Informe Consolidado de Solicitud de Aclaraciones, Rectificaciones y/o Ampliaciones al Estudio de Impacto Ambiental del Proyecto "Continuidad Operacional Mina de Yeso Romeral y Planta de Procesamiento de Yeso San Gabriel"

Nombre del Titular : Sociedad Industrial Romeral SA
Nombre del Representante Legal : José Andrés Sarmiento Bravo
Dirección : Av. Santa Rosa 01998, Puente Alto

El presente Informe Consolidado de Solicitud de Aclaraciones, Rectificaciones o Ampliaciones al Estudio de Impacto Ambiental del proyecto "Continuidad Operacional Mina de Yeso Romeral y Planta de Procesamiento de Yeso San Gabriel", contiene las observaciones generadas en virtud de la revisión del EIA.

Figura 2: humedal (vega colgada) en sector oriente de la mina

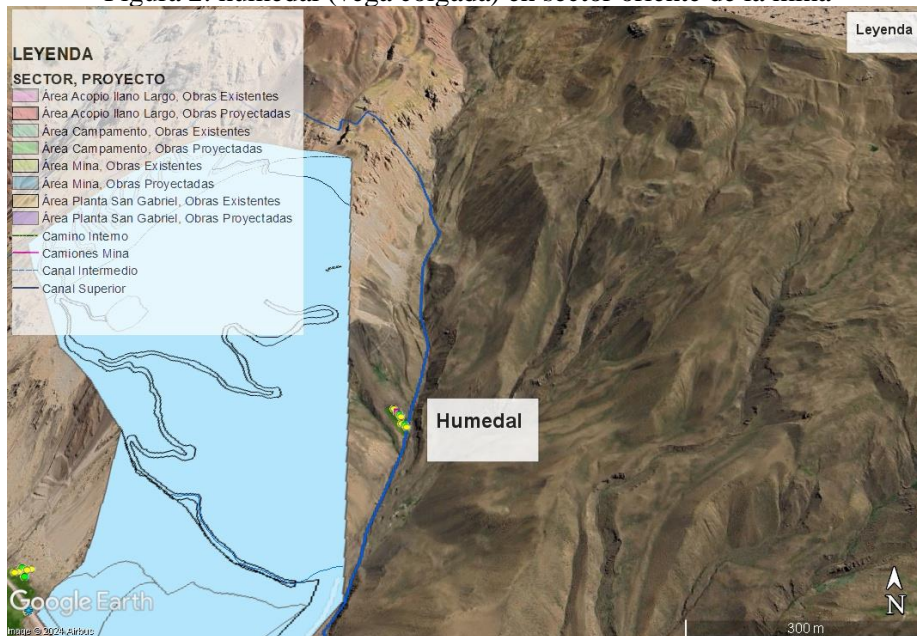
1.70. En el Anexo C1-2 “LAYOUT DEL PROYECTO” del Capítulo 1 del EIA, respecto de las diferentes áreas del Proyecto, se solicita al Titular que indique las partes, obras y acciones consideradas para evitar afectación al humedal que se muestra en la siguiente figura:
